## PROJET DE PARC ÉOLIEN DU BLESSONNIER

### ANNEXE 7 : AVIS DE L'HYDROGEOLOGUE AGREE

***AVIS d'HYDROGEOLOGUE AGREE***

**captage de Sacré Fontaine**

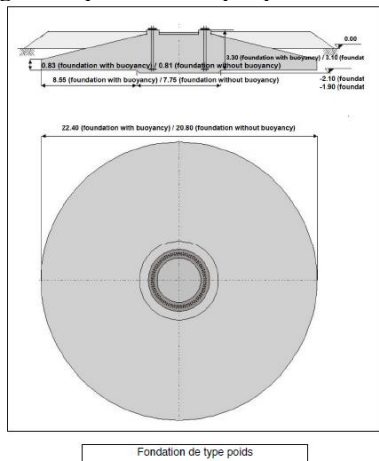
*Remarque : On note que le descriptif évoque (page 24 du rapport hydrogéologique) un socle granitique hors de propos dans le cas d'espèce.*

(Documents 2G)

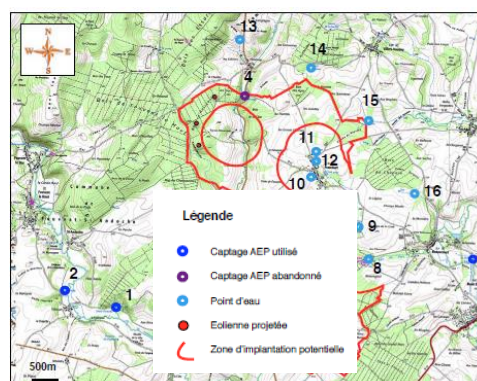
Dans son rapport hydrogéologique, le pétitionnaire indique bien que les machines prévues dans le projet de parc éolien du Blessonnier se trouvent dans un secteur à forte

Il reconnaît par ailleurs (page 24) une diversité altimétrique qui démontre la multiplicité des aquifères. Il note aussi (page 24) que le remplissage des différentes unités aquifères peut s'accompagner d'une communication hydraulique. Ainsi, des aquifères situés en sommet de relief peuvent alimenter des aquifères

plus profonds. Il souligne que l'extension du bassin versant conditionne la pérennité de la ressource et que plus l'exutoire est bas et plus le bassin versant géologique est vaste.

**Ce sont exactement ces considérations, associées aux résultats de traçages, qui ont conduit à retenir le modèle hydrogéologique utilisé pour la proposition de définition du périmètre de protection du captage de Sacré Fontaine (Ph.Jacquemin 02/04/12).**
